II/272 LITOL, REKONSTRUKCE

002.1 ČSOV konstrukce TZB

Změnový list

Popis a zdůvodnění Změny: **Změny a technické úpravy vlastního objektu ČSOV včetně založení**

SKUTEČNOST GEOLOGIE

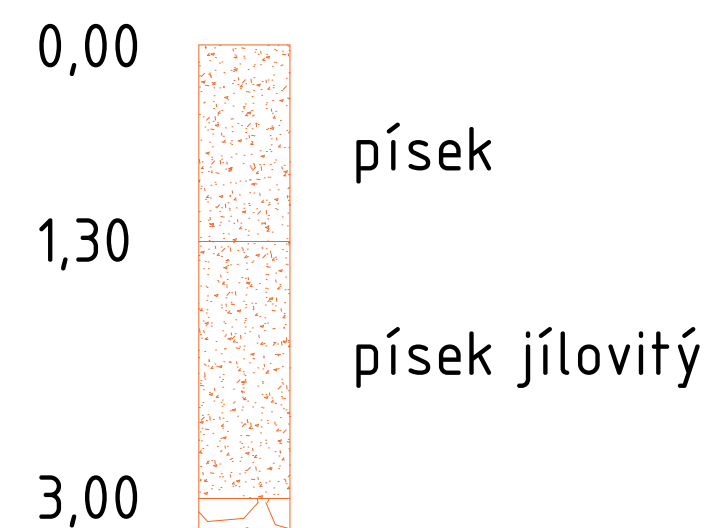
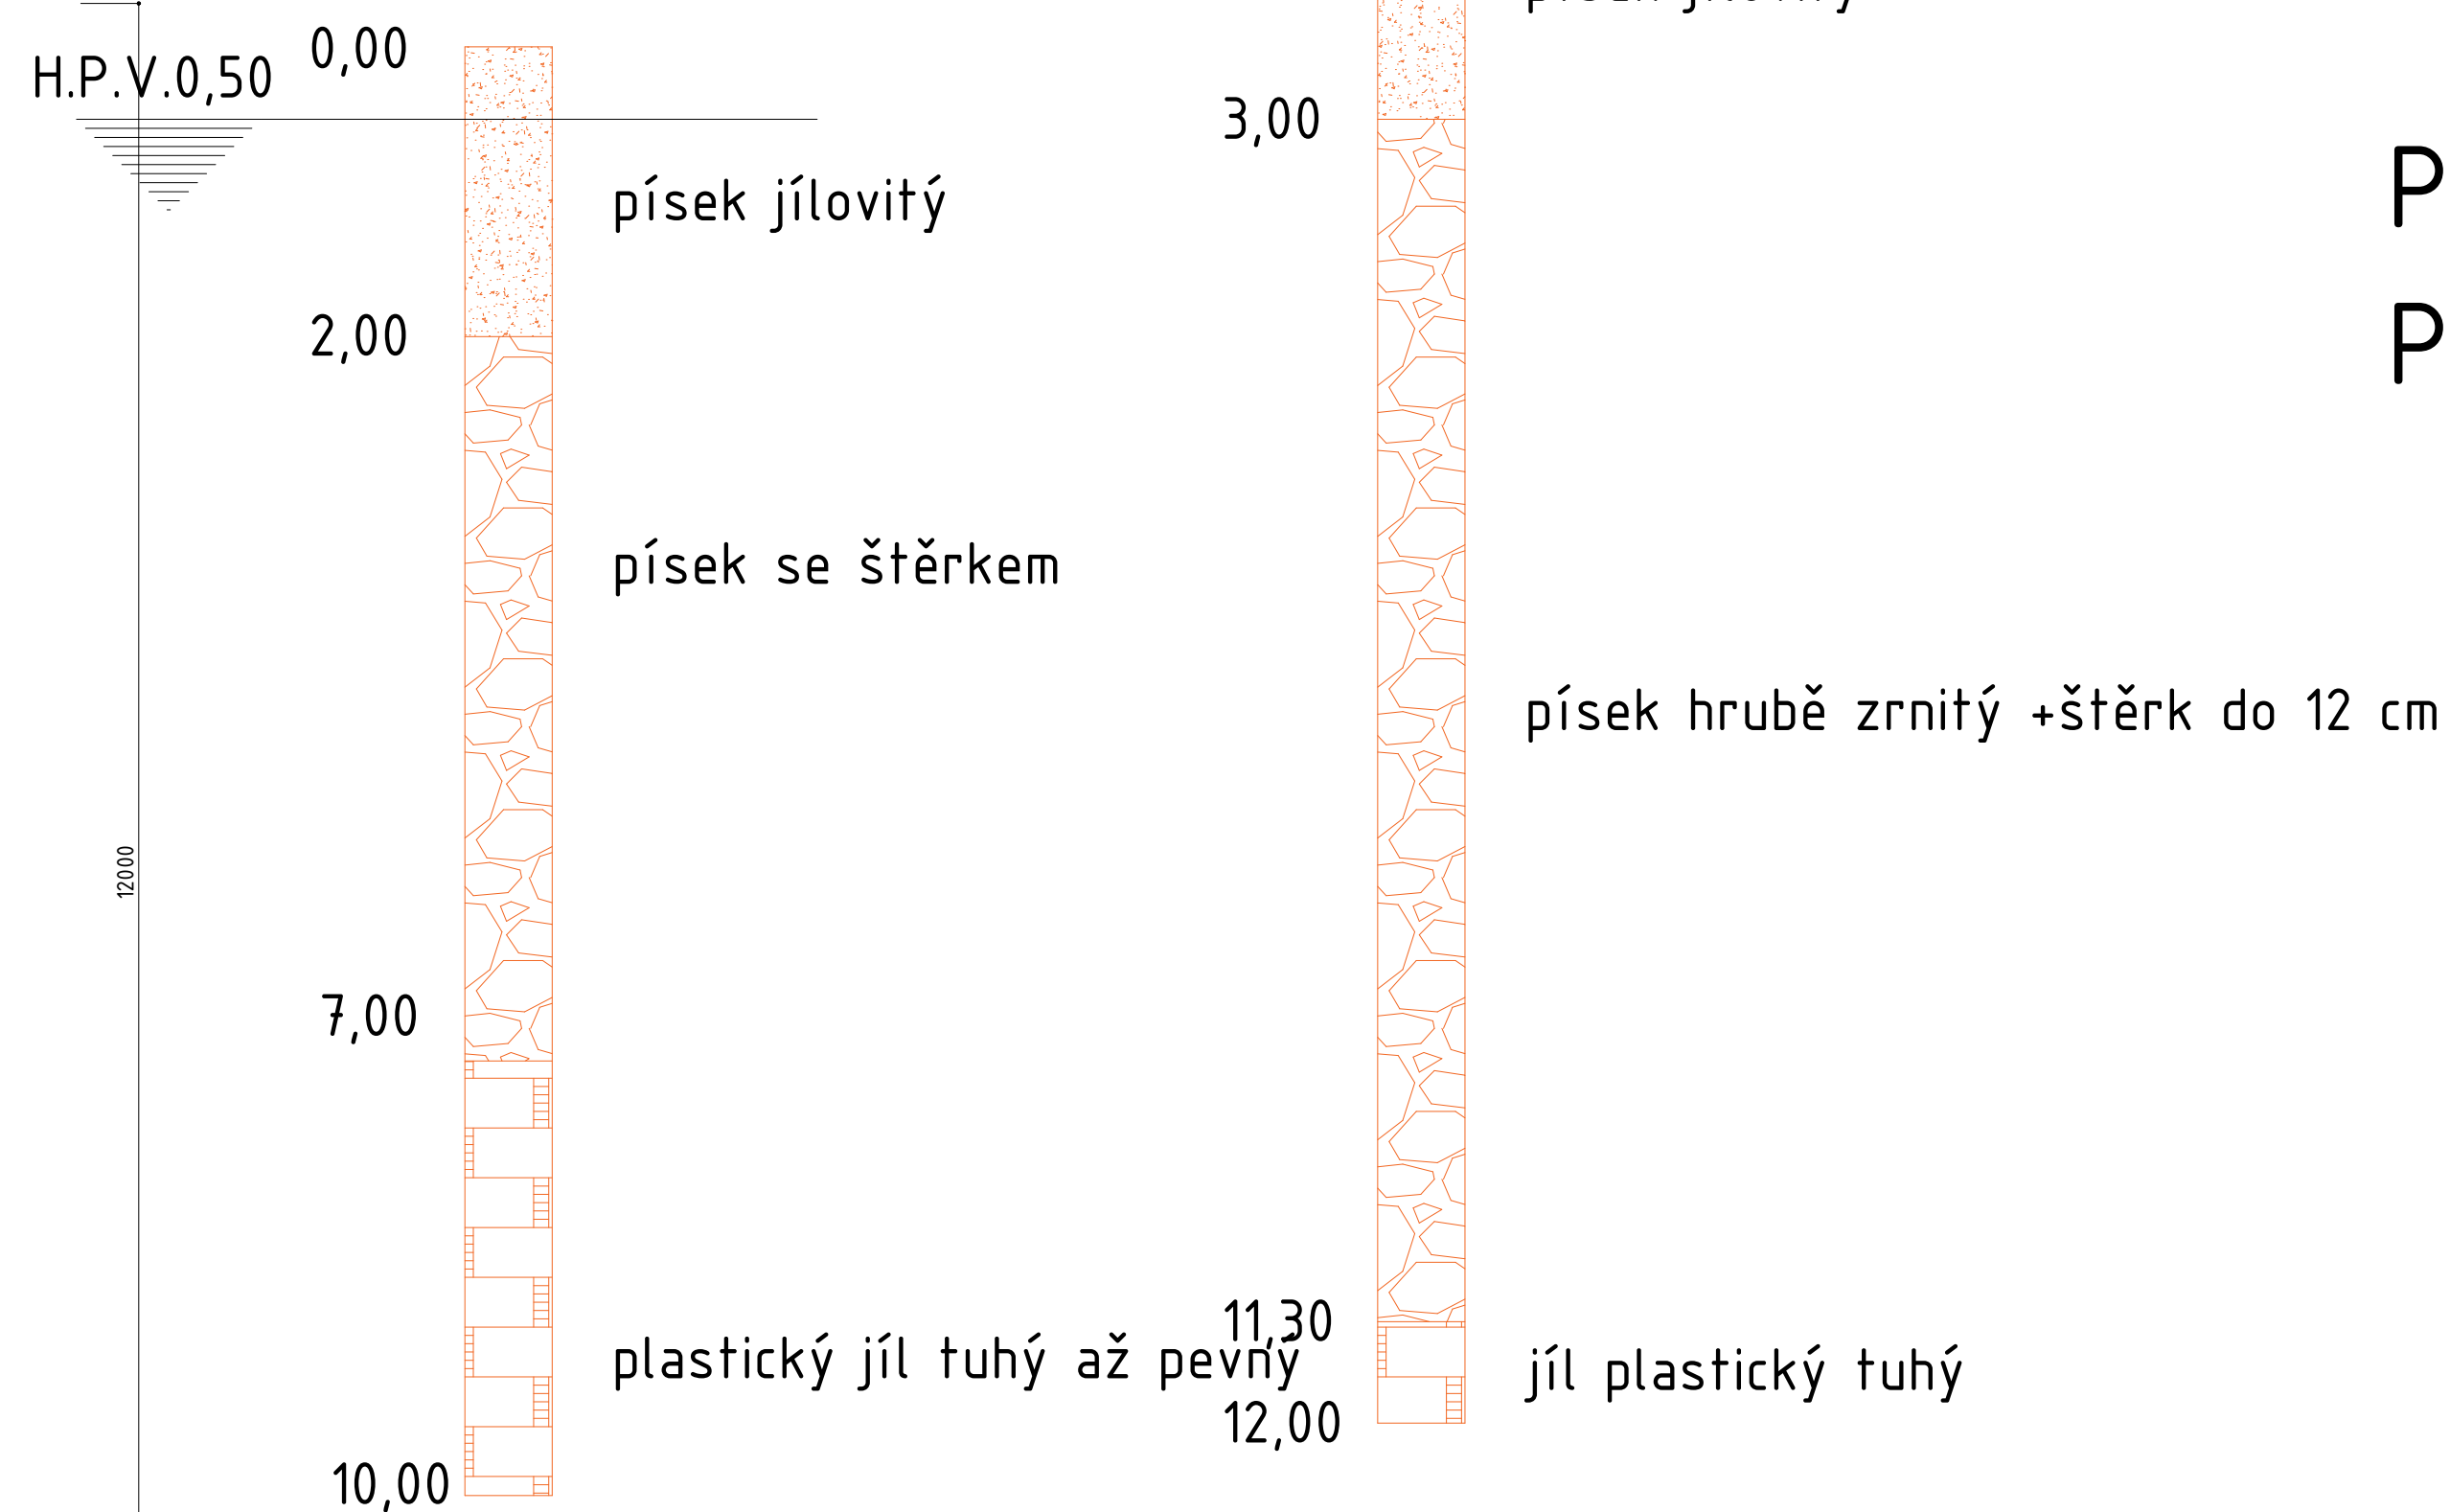
V souvislosti se změnou geologických poměrů a dále vlivem přítoků vod během výkopových prací byly těžené zeminy překlasifikovány z původně předpokládané 1. a 2. třídy těžitelnosti dle již neplatné ČSN 73 3050 na 3. skupinu těžitelnosti ve třídě I. a na 4. skupinu těžitelnosti ve třídě II. dle aktuálně platné ČSN 73 3055 (viz doklad č. 16 - Geologický posudek, založení). Stísněné poměry v organizaci staveniště neumožnily řešení v ZDS (výkres D.2.15. Situace oplocení, manipulační plochy a obratiště). Vlastní změny objemů těžených zemin jsou zohledněny v příloze č. 7 ZBV 23 a ve výkresové dokumentaci (viz doklad č. 15 - Zemní práce, výkopy).
